**Relatório de Fiscalização 120/2024****ARES** AGÊNCIA REGULADORA PCJ

**RELATÓRIO DE FISCALIZAÇÃO TÉCNICA DOS SISTEMAS DE ÁGUA E ESGOTO DO MUNICÍPIO DE
BOM JESUS DOS PERDÕES**

Verificação de Não Conformidades

Foto 1 - Planilha de controle operacional e qualidade da água tratada, as análises são realizadas a cada 2 horas.

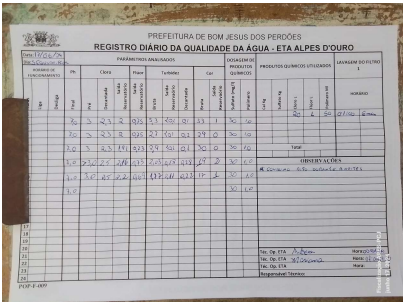
[ETA-5.17] - Não realização do controle de parâmetros mínimos do processo (Cloro Residual Livre, Fluoreto e Turbidez)

Foto 4 - Etiqueta com indicação da validade do polímero.

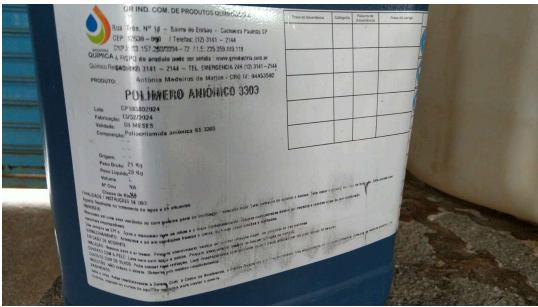
[ETA-5.21] - Produtos químicos vencidos
